COMUNE DI TERRICCIOLA

OGGETTO: PSI CHIANNI, LAJATICO, PECCIOLI, TERRICCIOLA – CONTRIBUTI E OSSERVAZIONI PER CONCLUSIONE PROCEDIMENTO DI APPROVAZIONE

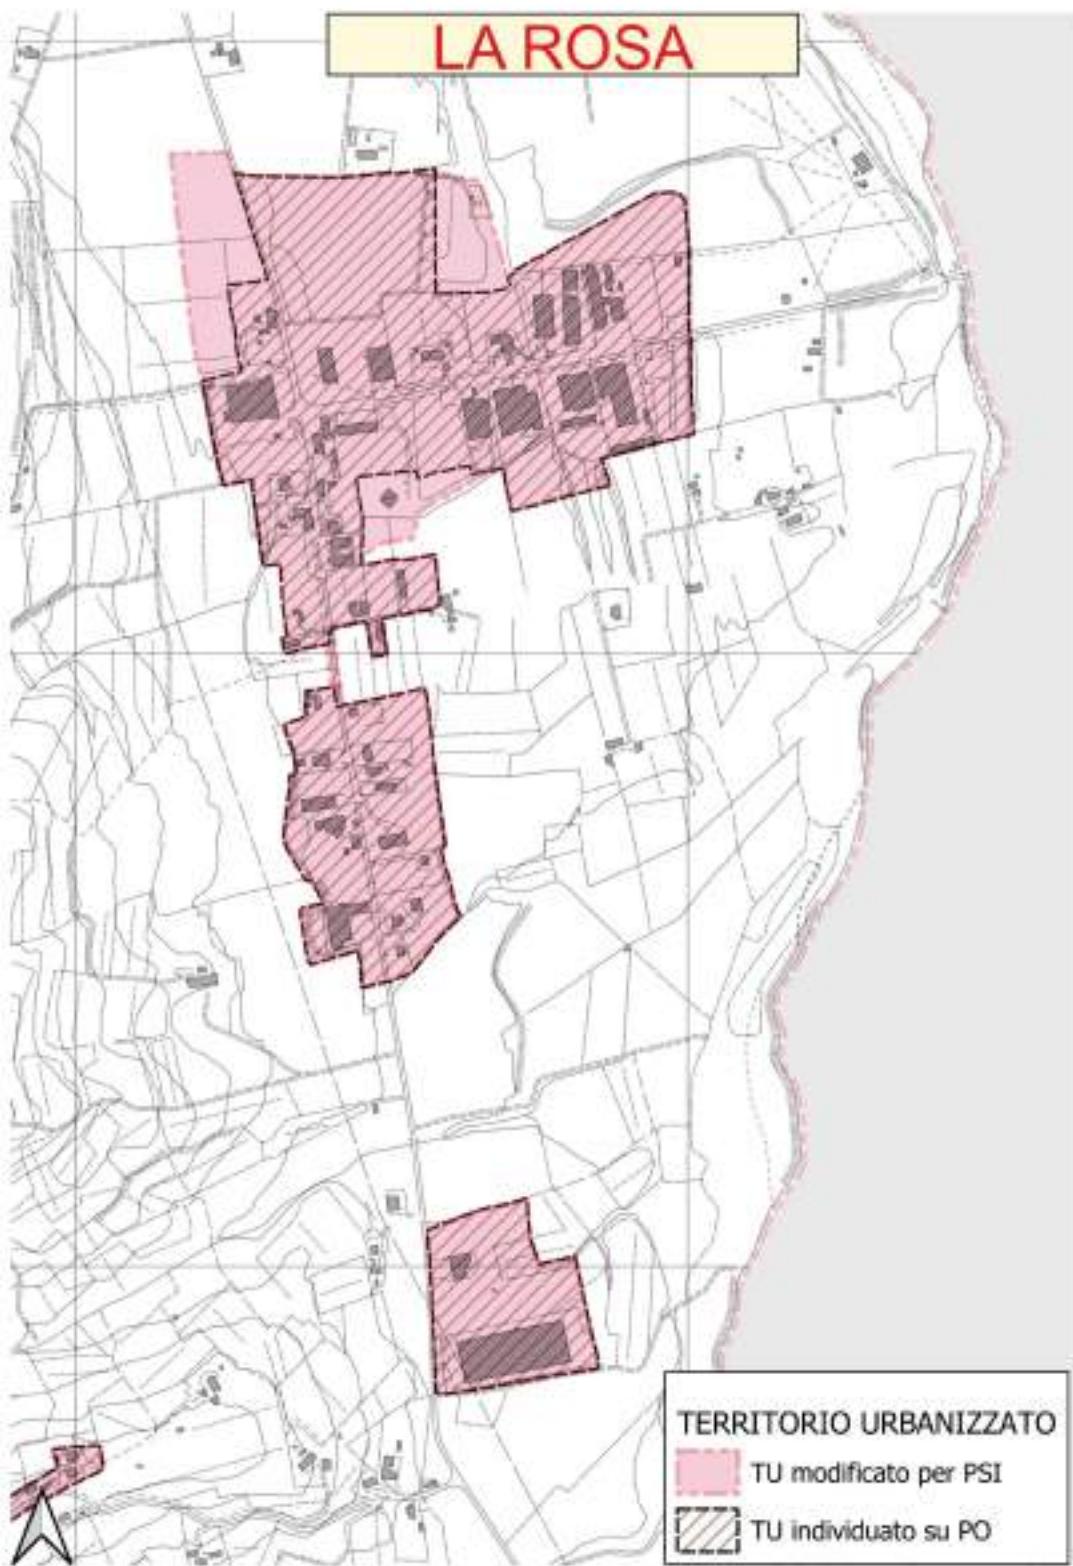
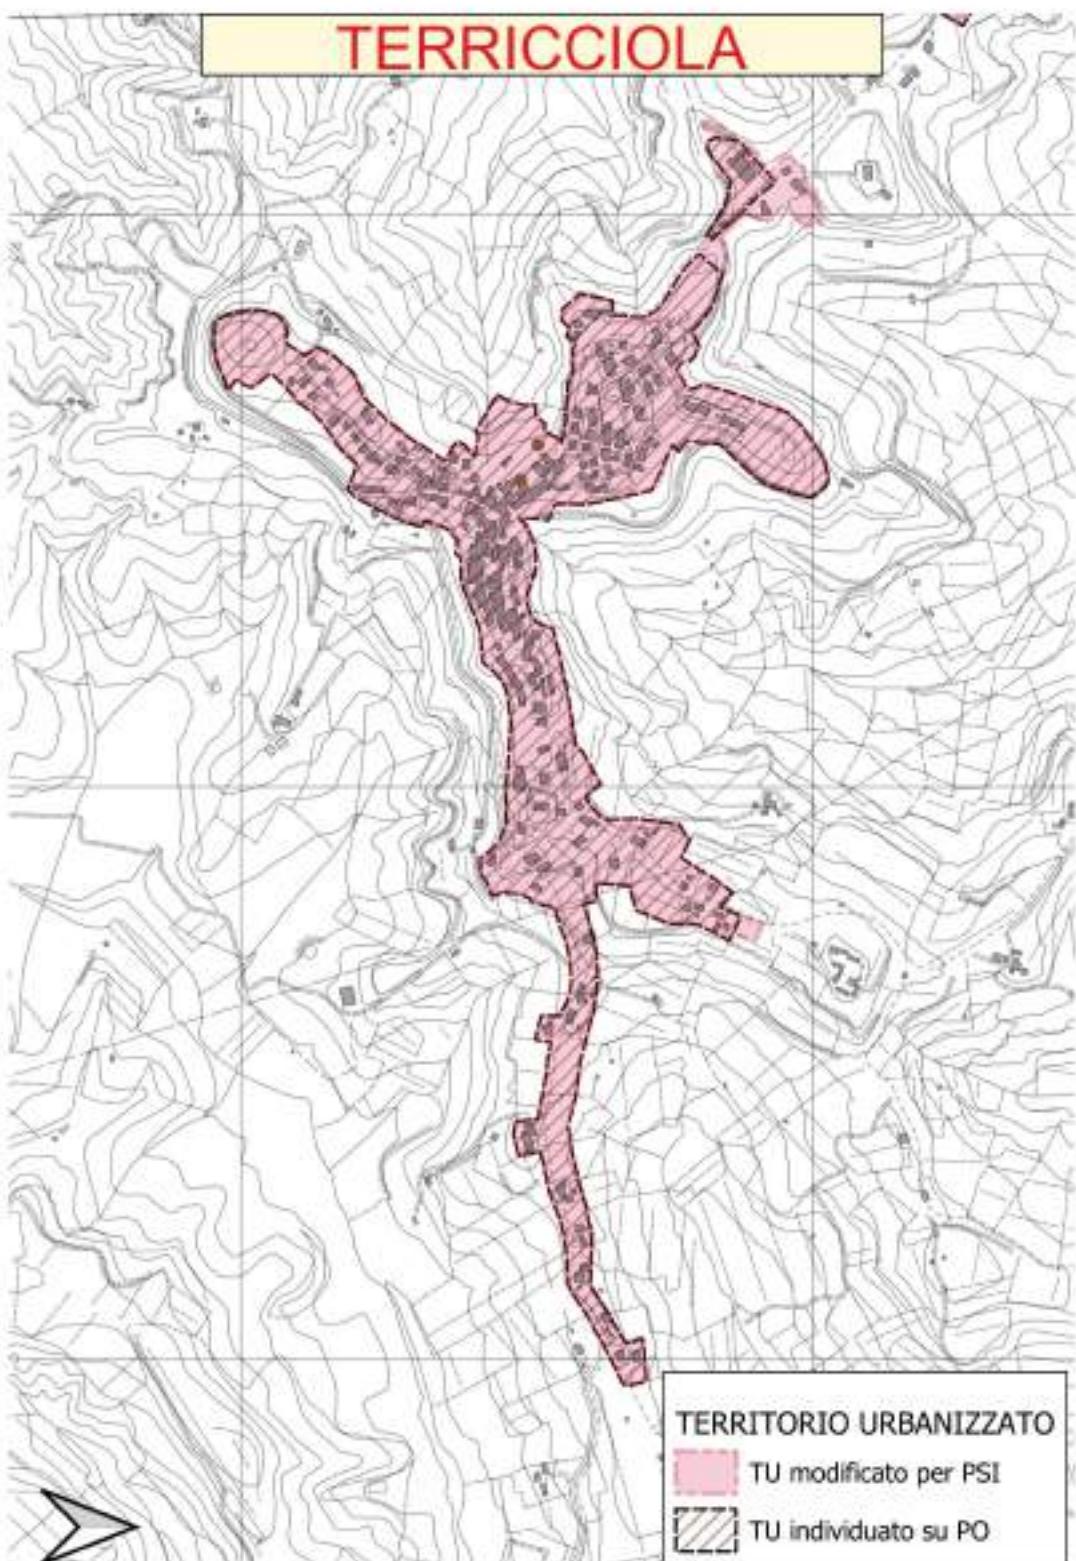
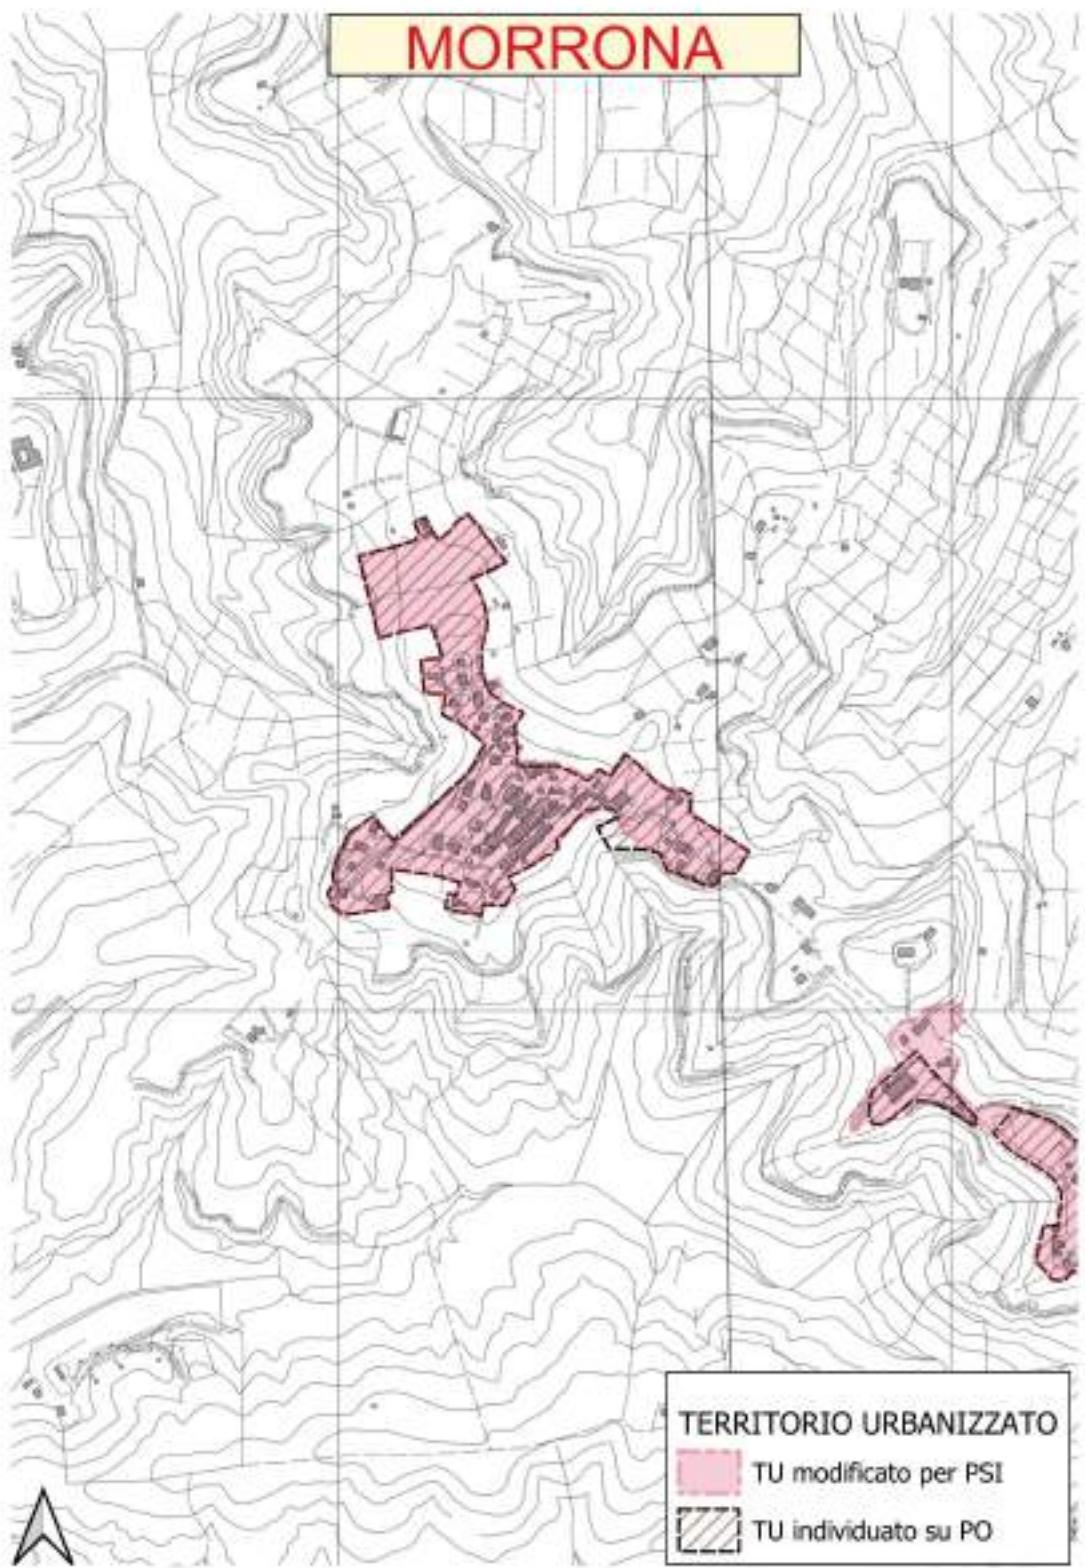
Nell'ottica di individuare un contorno che tenga conto del tessuto esistente e delle prospettive di una sua riqualificazione anche con l'inserimento di aree contermini e di margine dove poter prevedere anche dotazioni territoriali consone all'intorno già edificato, è da evitare la discontinuità dei perimetri individuati a favore di una più organica delimitazione che sia anche di prospettiva e dove, eventualmente il PO potrà operare scelte riduttive. Peraltro lo stesso PO approvato con deliberazione consiliare n. 38/2023 ha introdotto uno zoning – significativamente nelle frazioni de La Rosa e Selvatelle - che non può non essere ricompreso nel TU, fermo restando che, per altri ambiti, lo stesso PO non manca di alcuni errori di rappresentazione che rimangono inspiegabili se non per distrazione o refusi, quali quelli di aver escluso dal TU alcune aree destinate ad impianti di interesse generale. Una più consona e razionale delimitazione del Tu non inficia, peraltro, l'individuazione di corridoi ecologici da parte del PO.

Le richieste di modificare il perimetro del TU rispetto a quanto riportato negli elaborati adottati si inserisce, tra l'altro, nella stessa definizione assunta con il comma 2 dell'art. 20 delle NTA del PSI, su cui torneremo più avanti. La modifica del TU richiesta è quella rappresentata nelle figure seguenti.
